改善箇所説明図

燃料噴射装置（インジェクションポンプ）

基準不適合箇所

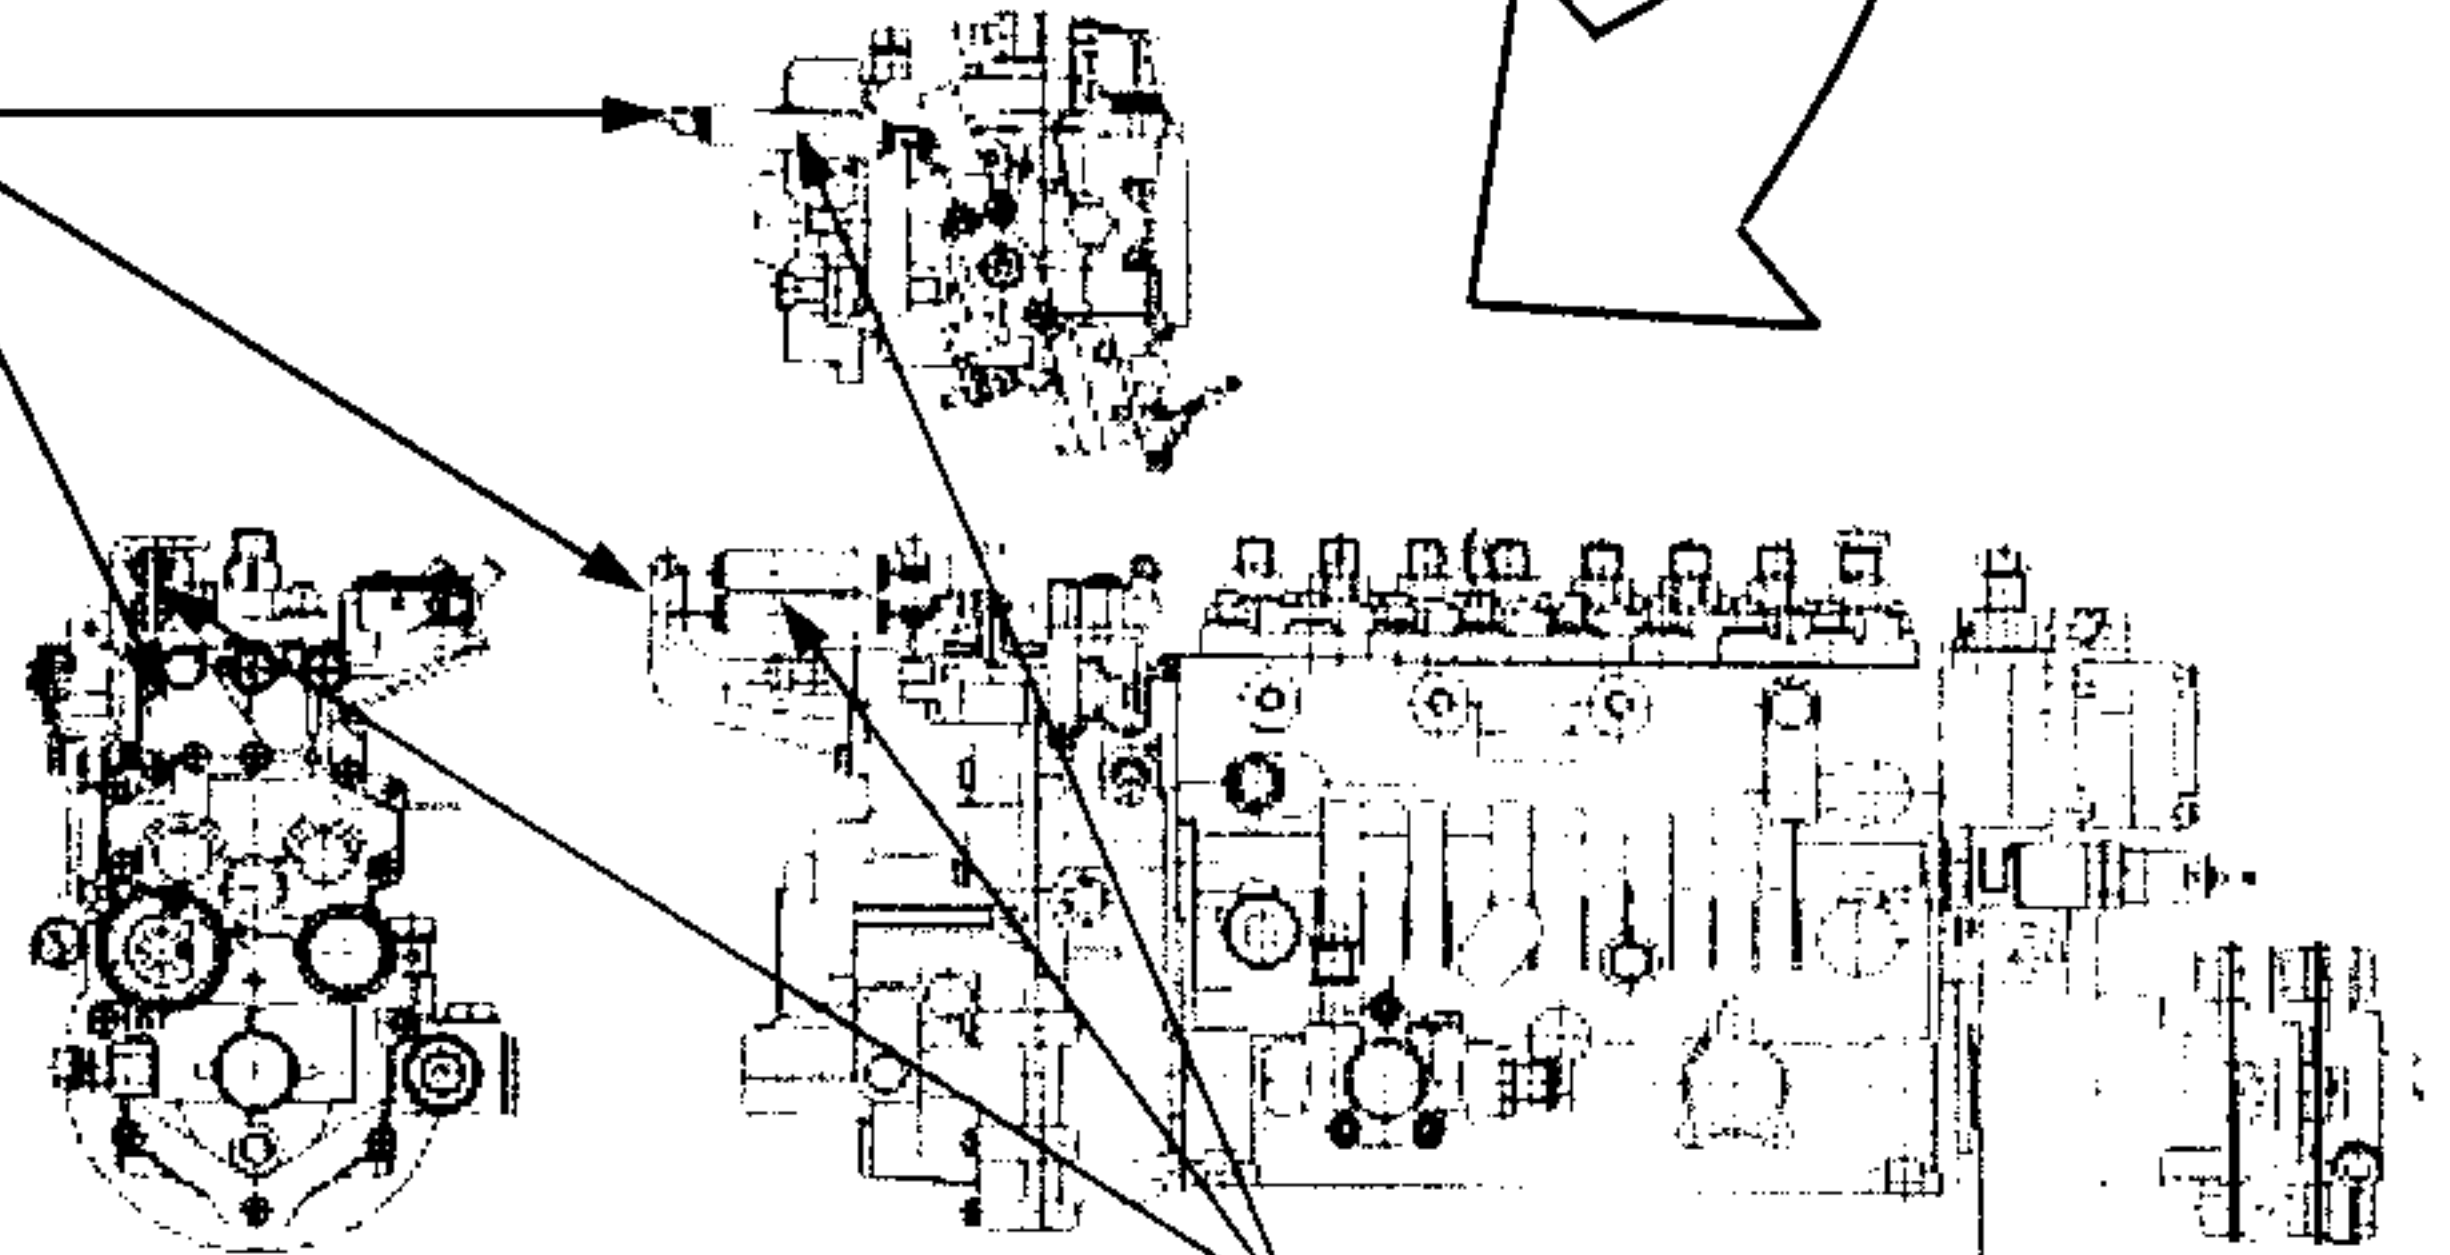
原動機の燃料噴射装置において、アクセルレバーのリターンスプリング取付金具（ブラケット）の強度が不十分なため、エンジン高回転域で長時間の走行を繰り返し行くと、最悪の場合、当該金具が破損に至り、アクセルが戻らず原動機の回転が上昇するおそれがある。
